**Oznaczenie sprawy GP.271.1.2023**

**Dotyczy: postępowania w sprawie udzielenia zamówienia publicznego w trybie podstawowym bez negocjacji na zadanie pn. „Budowa i przebudowa oczyszczalni ścieków”**

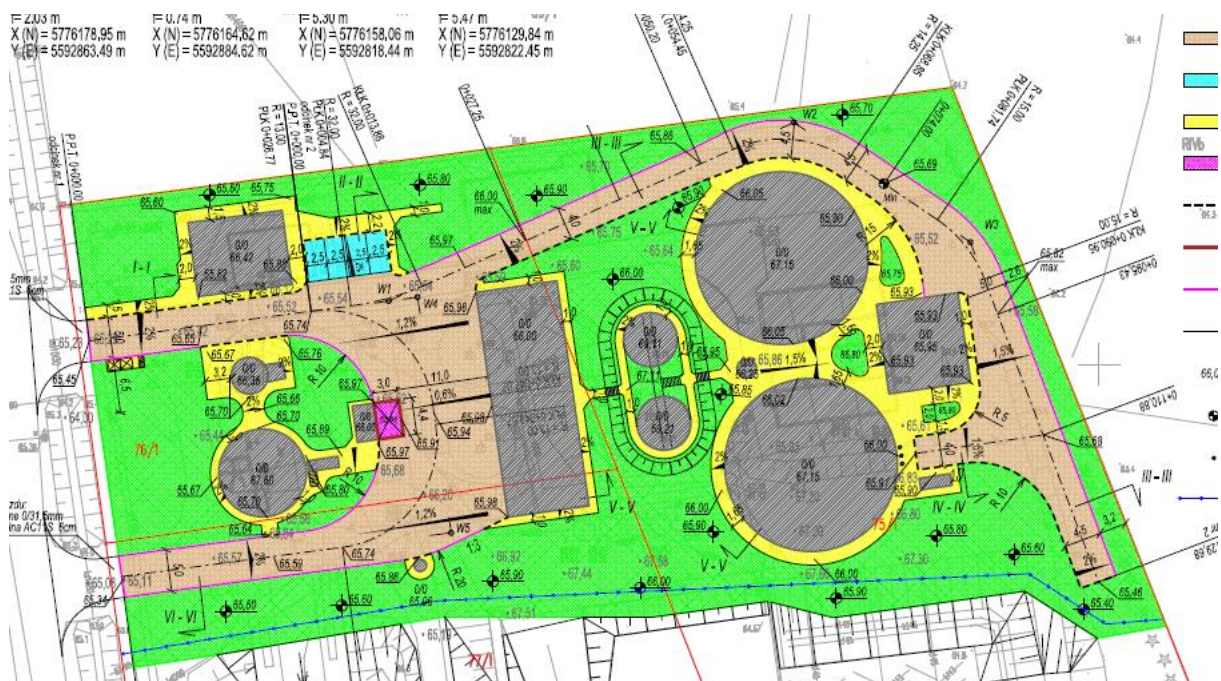
3. Prosimy o informację, czy Zamawiający posiada w ramach obecnego obiektu, dmuchawy, które mogłyby zostać użyte do tymczasowego napowietrzania ścieków zgodnie z etapem II.

będą do odbiornika. W celu zapewnienia powietrza do procesów oczyszczania wykonać należy w pobliżu reaktorów tymczasową stację dmuchaw. Dmuchawy posadzić na płytach betonowych np: drogowych i wykonać tymczasowe zadaszenie chroniące urządzenia przed wpływami atmosferycznymi (opady deszczu lub śniegu). Umożliwić należy pracę dmuchaw poprzez wykonanie tymczasowego układu zasilania i sterowania. Zbiornik retencyjny stanowi bufor bezpieczeństwa na

Zamawiający informuje, że nie posiada dmuchaw. Tymczasową stację dmuchaw należy oprzeć o dmuchawy wchodzące w zakres dostaw.

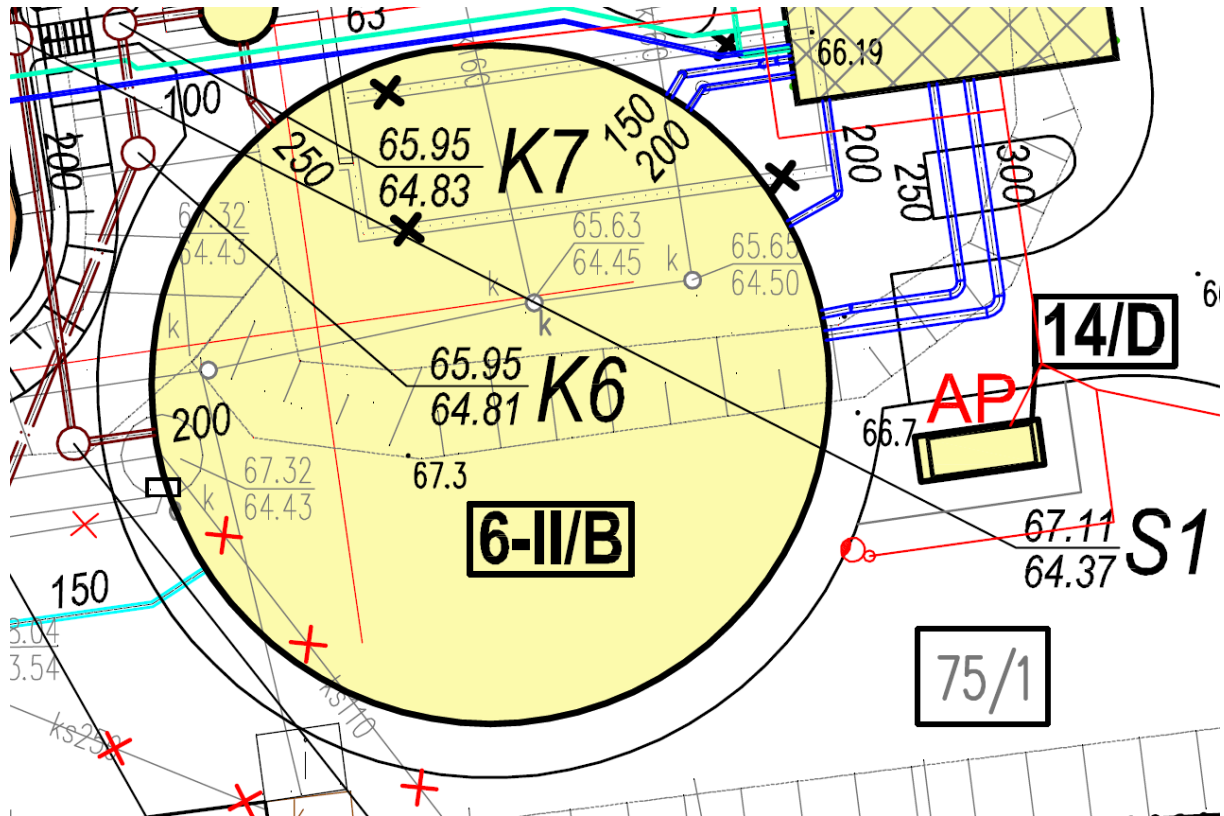
5. Prosimy o potwierdzenie, czy obiekt będący w kolizji z reaktorem biologicznym nr 6II/B jest czynnym obiektem. Jeśli tak to prosimy o informację jakie roboty należy przewidzieć w ramach przedmiotu zamówienia. Wstępnie ustalono, że jest to pompownia pośrednia, która tłoczy ścieki z osadników Imhoffa na złoża biologiczne zraszane.

Zgodnie z zapisami dokumentacji projektowej Wykonawca uwzględni wykonanie wszystkich prac związanych z utrzymaniem obiektu w ruchu.
